Bergamo, 12 gennaio 2009

Realizzazione degli scavo per nuovo parcheggio interrato in Via della Fara (BG)
Nota tecnica sulla frana del fronte di scavo avvenuta tra il 30 dicembre 2008 e il 2
gennaio 2009 - Nota tecnica redatta su incarico dei condomini di Via Fara n.3/a -
Bergamo

FIGURA 1 – PLANIMETRIA SCHEMATICA RICAVATA DA SCANSIONE DELLE TAVOLE PROGETTUALI

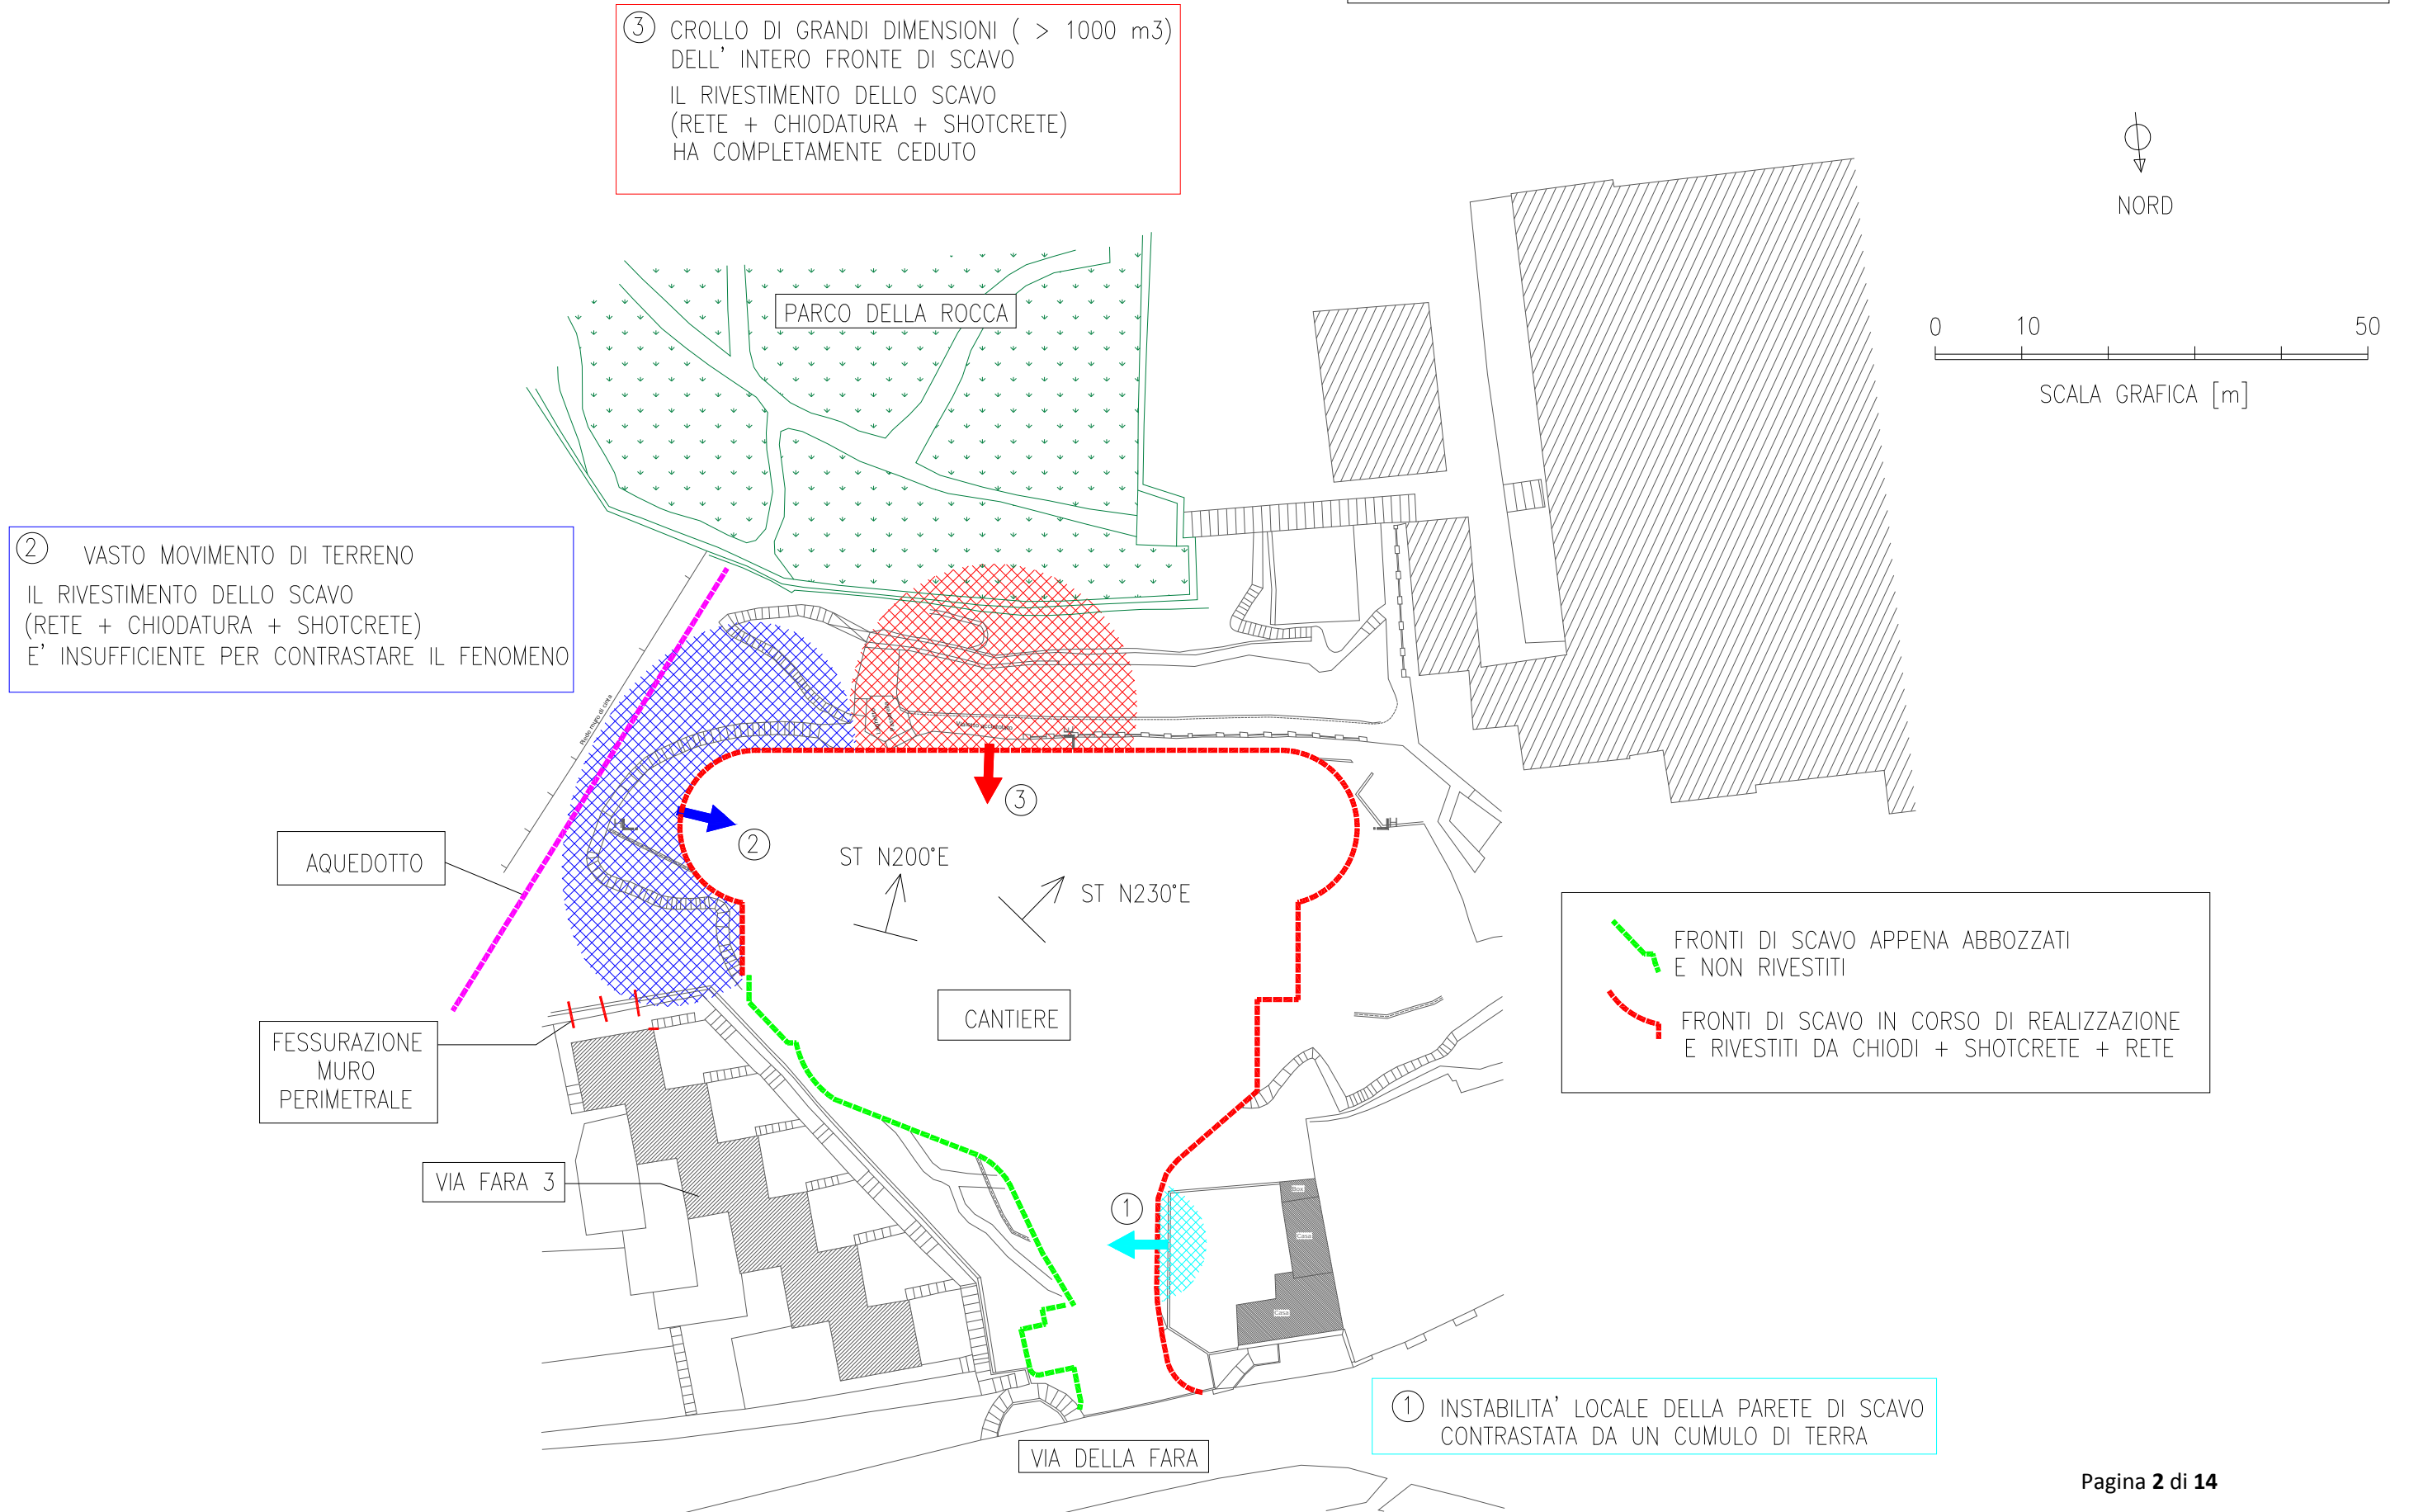
In tale occasione, nella preoccupazione di capire se vi fossero pericoli per i residenti di Via Fara 3/a, effettuando un sopralluogo più accurato, si osservava anche l'esistenza di vistosi cedimenti del terreno, distribuiti lungo tutto il margine sinistro dello scavo in prossimità dell'acquedotto adiacente alle proprietà. I cedimenti si manifestavano attraverso fessure di recente formazione, ben visibili ad occhio nudo nel manto erboso (Foto 1-5, Foto 1-6, Foto 1-7, Foto 1-8, Foto 1-9, Foto 1-10). La situazione riscontrata è indicata schematicamente con la numerazione 2 nella planimetria allegata.

La frana del fronte principale è indicata schematicamente con la numerazione 3 nella planimetria allegata.

In occasione di questi eventi, si è notato anche che, poco oltre l'ingresso del cantiere, sul lato destro dello scavo, in prossimità dell'immobile di proprietà del comune, esiste un cumulo di terra messo a sostegno della parete chiodata che sembra instabile (per esempio è ben visibile, innevato, in Foto 1-7). La situazione riscontrata è raffigurata schematicamente con la numerazione 1 nella planimetria allegata.

I dati di monitoraggio evidenziano l'esatta successione cronologica dei principali eventi di instabilità causati dagli scavi (indicati con n.2 e n. 3 nella planimetria allegata).

Non vi si trova alcun riscontro del fenomeno minore indicato con n. 1 nella planimetria allegata, non essendo stata installata alcuna strumentazione di monitoraggio in corrispondenza di tale settore del cantiere.

Grafico 1-1: andamento dei sensori

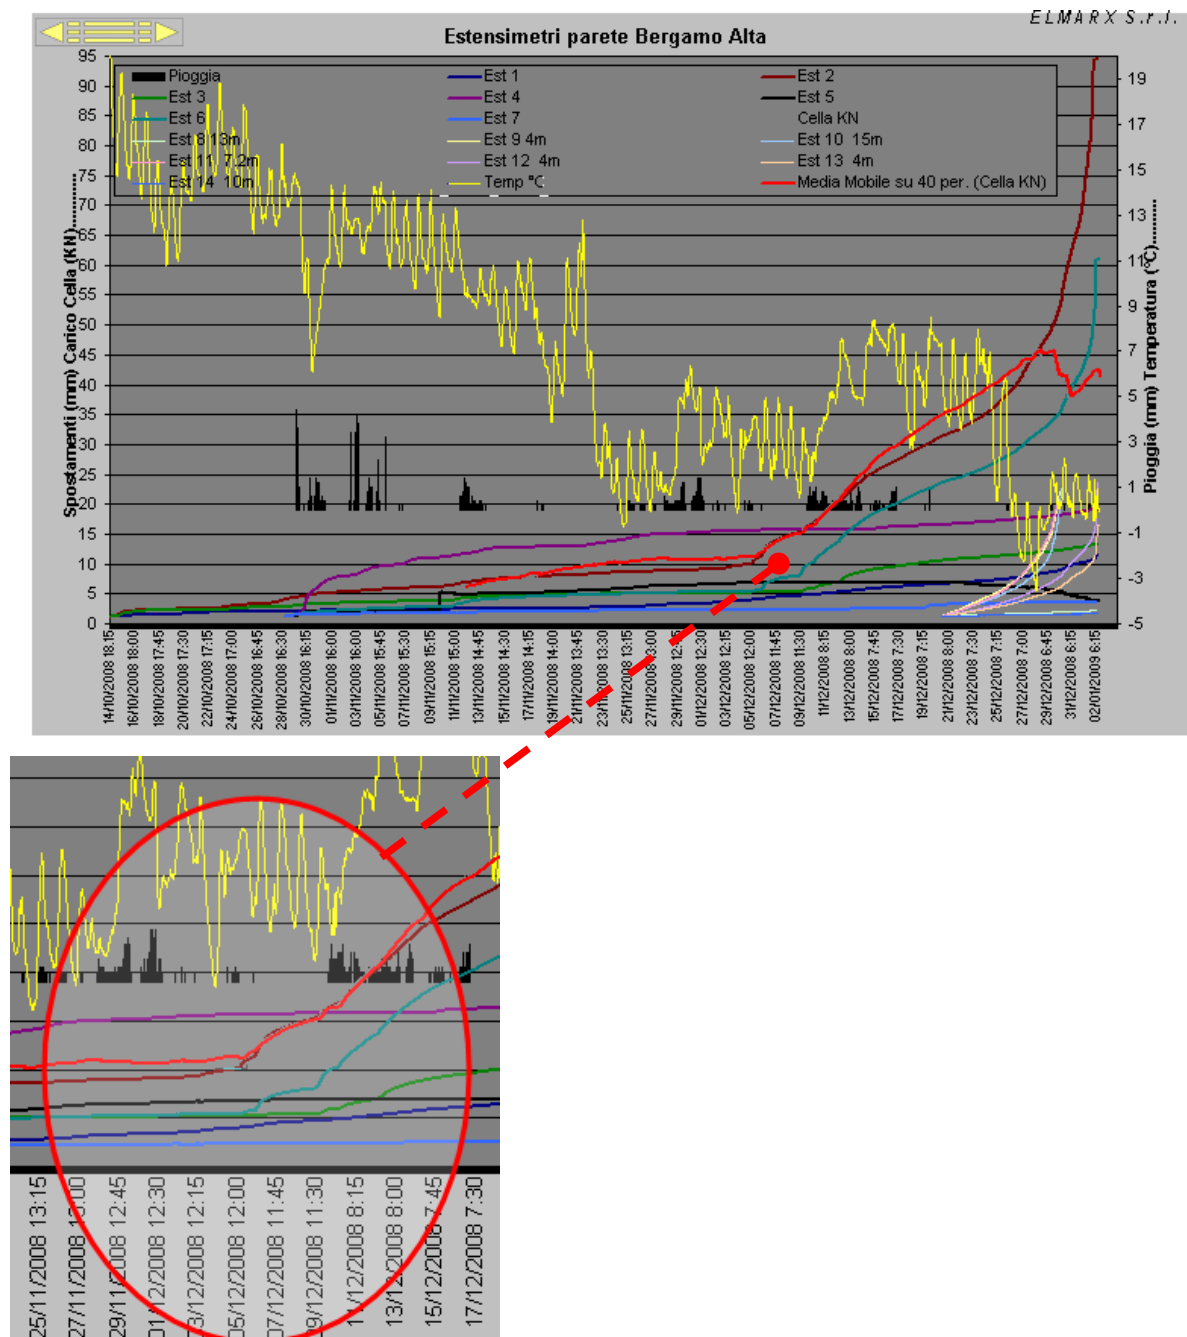
Dall'analisi dei dati si deduce che sin dal giorno 06/12/2008 i sensori avevano rilevato valori anomali e in continuo aumento rispetto al normale andamento che avevano nei giorni di scavo antecedenti al 06/12/2008. A partire del 6 dicembre, gli spostamenti registrati sono poi progrediti accelerando sempre più fino al collasso, avvenuto il 30 dicembre alle 10 di mattina momento del crollo (Grafico 1-1).

Il monitoraggio (vedi grafico 1-1 - estensimetro n.4) dimostra che questo fenomeno è iniziato subito all'apertura degli scavi (ottobre 2008).

Alla luce dei dati resi disponibili da Elmarx s.r.l., il crollo del fronte principale ha determinato solamente una piccola accelerazione delle deformazioni lato acquedotto. Questo fatto è un forte indizio a favore dell'ipotesi che lo smottamento lato acquedotto ed il crollo sotto la rocca siano due fenomeni distinti ed indipendente, che si sovrappongono solo in minima parte.

I movimenti lato acquedotto sembrano diminuire stando ai primi dati di monitoraggio prodotti dopo il getto del calcestruzzo al piede dello scavo. Ma non sembra si vogliano arrestare del tutto, proseguendo al ritmo lento come evidenziato all'inizio di dicembre 2008.

Foto 5-3

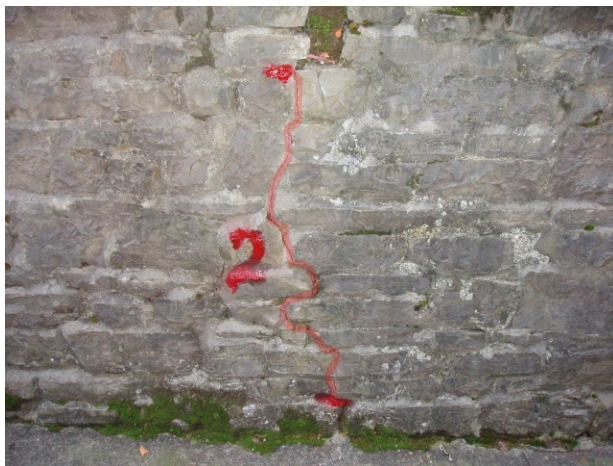
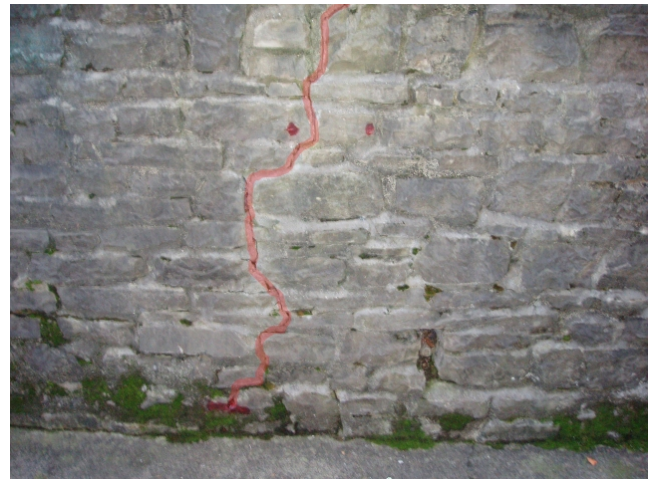
Presso il condominio di via Fara 3/a è stata riscontrata la presenza di alcune grosse lesioni di recentissima formazione (Foto 5-1, Foto 5-2, Foto 5-3, Foto 5-4, Foto 5-5, Foto 5-6, Foto 5-7 e Foto 5-8) nel muro di cinta lato sud. Per sicurezza si è avviato un monitoraggio micrometrico dell'apertura di n. 4 fessure. Le fessure del muro perimetrale sono verticali e interessano tutta l'altezza del muro. La loro forma e le modalità di apertura dimostrano un cinematismo di trazione longitudinale del muro di pietra. Per questi motivi la fessurazione riscontrata può essere considerata un fenomeno collaterale del movimento lato acquedotto. Il terreno, scivolando verso ovest in direzione dello scavo, trascina il muro perimetrale ad esso addossato provocandone la fessurazione.
